2. TILLÆG TIL
TYPEGODKENDELSESATTEST
Nr. 1983-763/000-145

Nr.: 1984-763/000-262

Systembetegnelse: IV-212cs

MÅLEANLÆG

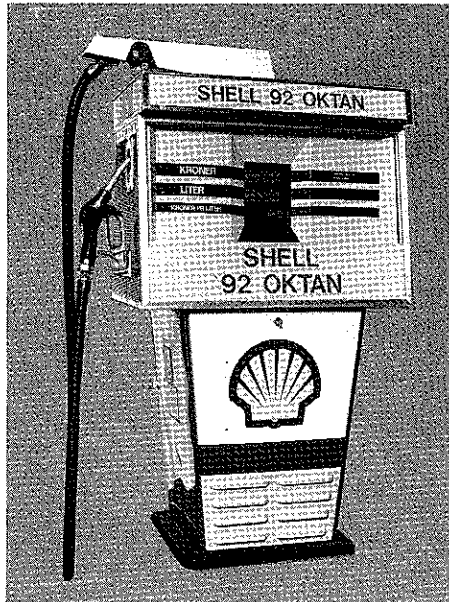
Hermed er standeren også godkendt i ændret ydre udformning og med ændret montering af elektronisk tællerværk.

Måleorgan, impuls giver og det elektroniske tællerværk uændret. Det elektroniske tællerværk sikres til impuls giverdel (pladejernsbox) med plombetråd igennem en fastspændingsbolt i forskydningsplade og et fastspændingsstag mellem pladejernsbox og forskydningsplade.
